E/ECE/324
E/ECE/TRANS/505 } Rev.1/Add.16/Rev.4/Corr.2

Additif 16 : Règlement No 17

Révision 4 - Rectificatif 2

**PRESCRIPTIONS UNIFORMES RELATIVES A L'HOMOLOGATION DES
VEHICULES EN CE QUI CONCERNE LES SIEGES, LEUR ANCRAGE
ET LES APPUIS-TETE**

Annexe 5, figure, modifier comme suit:

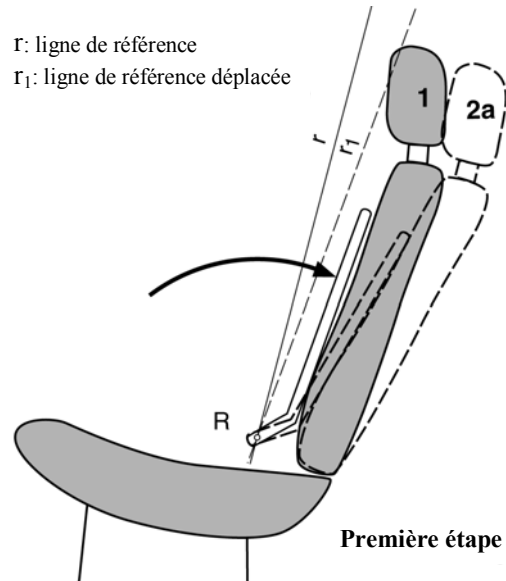
1. Position initiale sans charge.
- 2a. Déplacement de la position dû à l'application au dos du mannequin d'un moment égal à 373 Nm par rapport au point R, définissant la position de la ligne de référence r₁ déplacée.
- 2b. Position après le déplacement dû à une force initiale F exercée sur la sphère de 165 mm, de moment égal à 373 Nm par rapport au point R, la ligne de référence r₁ étant ainsi maintenue en position.
3. Position après le déplacement dû à une force F portée à 890 N.
